监理工程师通知单

工程名称：江苏沙钢集团有限公司屋顶分布式光伏电站项目

编号：ZHJL-TZD-004

主题：关于施工现场安全、质量等相关事宜

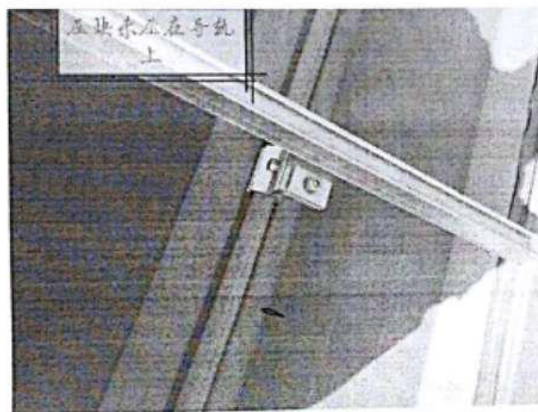
问题一：登高人员数量与报审表内不符

问题二：安全带绳上挂钩保险卡套丢失

问题三：压块未压在导轨上

问题四：采光带未拴挂安全网已进入施工状态

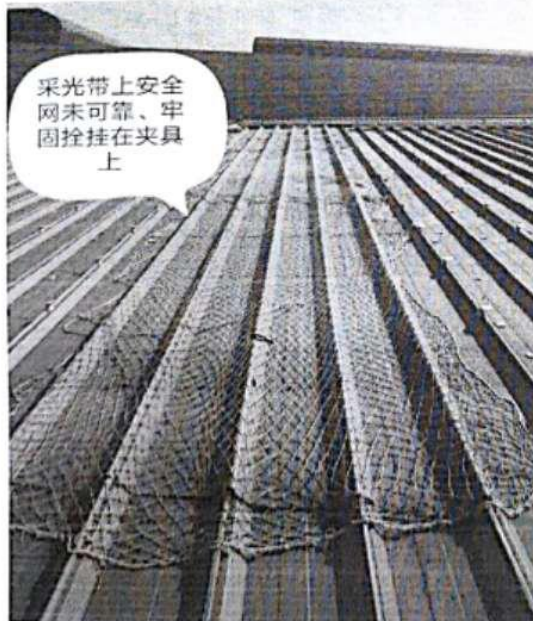
问题五：采光带上安全网未可靠固定在夹具上

问题六：安装完成的支架存在螺栓未紧固现象
